**OGGETTO: Istruttoria VIA - Centrale di Parona - termoelettrica da 400
MWe a ciclo combinato - Proponente: UNION POWER.
Trasmissione parere n. 200 del 18 dicembre 2008.**

Parere n. 200 del 18.12.2008

Progetto:	Istruttoria VIA Centrale di Parona - termoelettrica da 400 MWe a ciclo combinato
Proponente:	UNION POWER S.r.l.

LIMITI DI ZONA

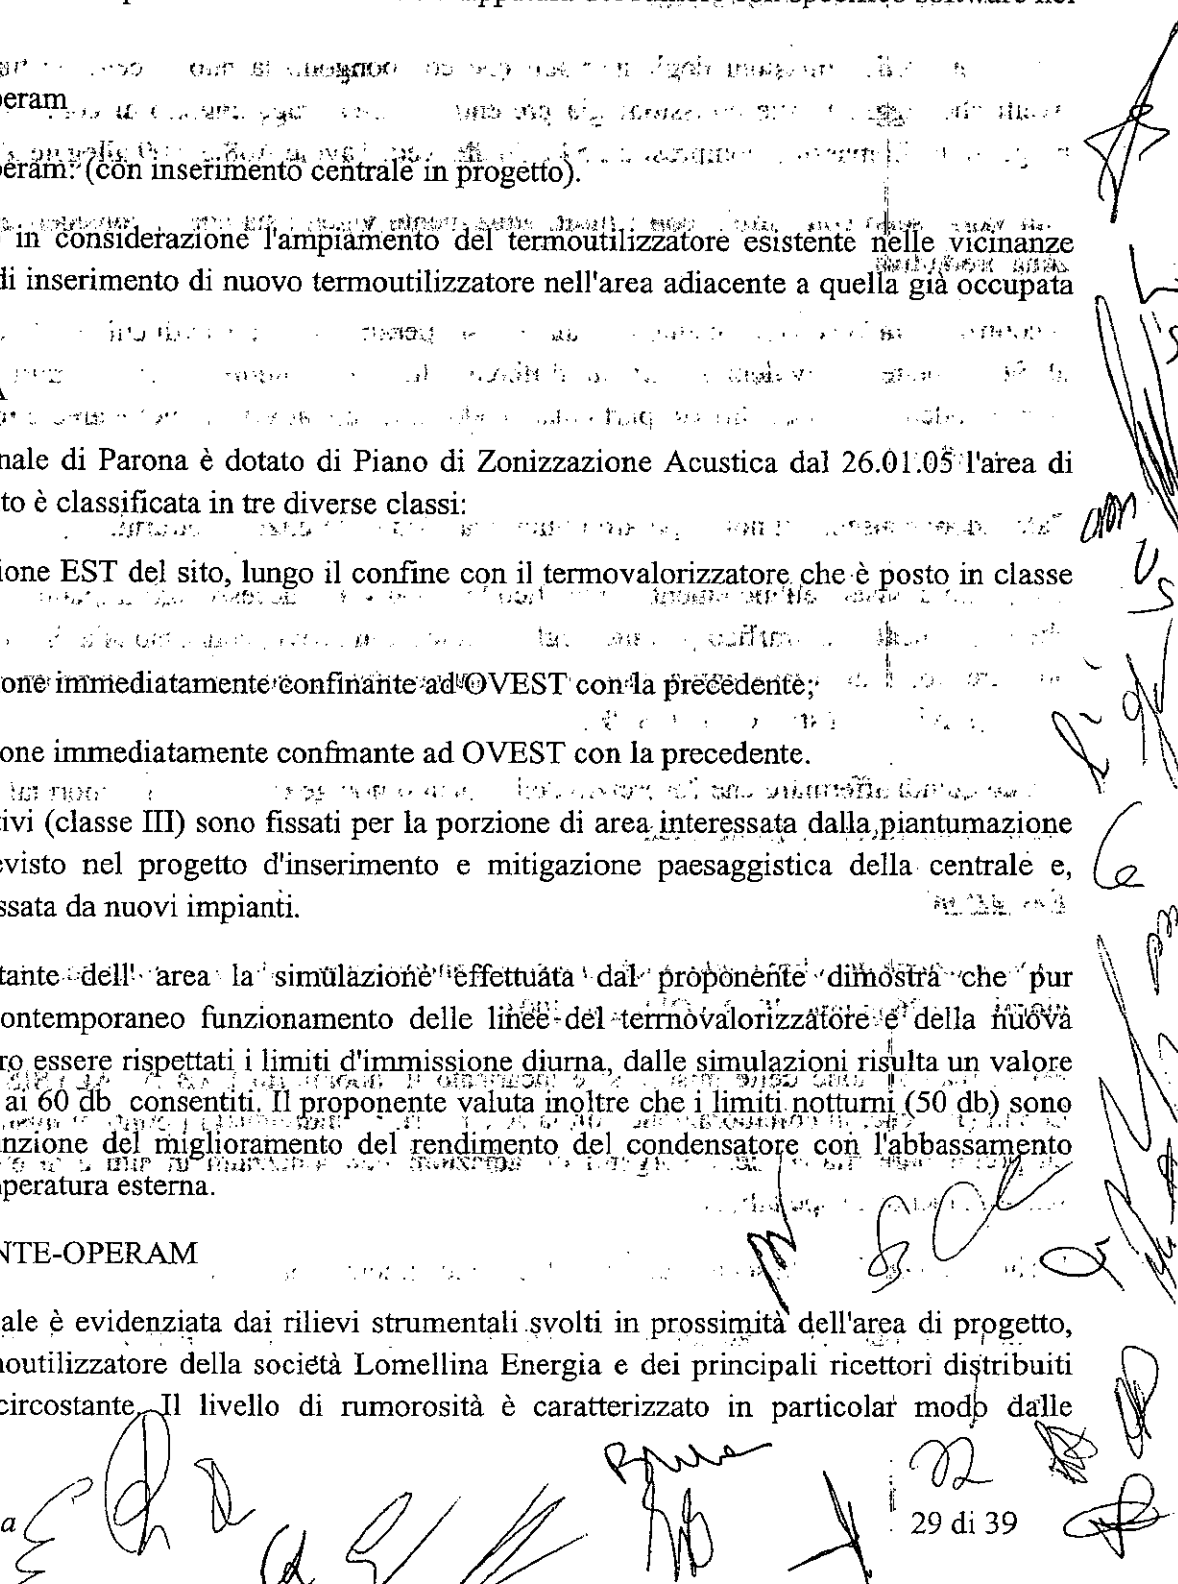
Il territorio comunale di Parona è dotato di Piano di Zonizzazione Acustica dal 26.01.05 l'area di futuro insediamento è classificata in tre diverse classi:

- classe V : la porzione EST del sito, lungo il confine con il termovalorizzatore che è posto in classe VI;
- classe IV: la porzione immediatamente confinante ad OVEST con la precedente;
- classe III: la porzione immediatamente confinante ad OVEST con la precedente.

I limiti più restrittivi (classe III) sono fissati per la porzione di area interessata dalla piantumazione del boschetto previsto nel progetto d'inserimento e mitigazione paesaggistica della centrale e, quindi, non interessata da nuovi impianti.
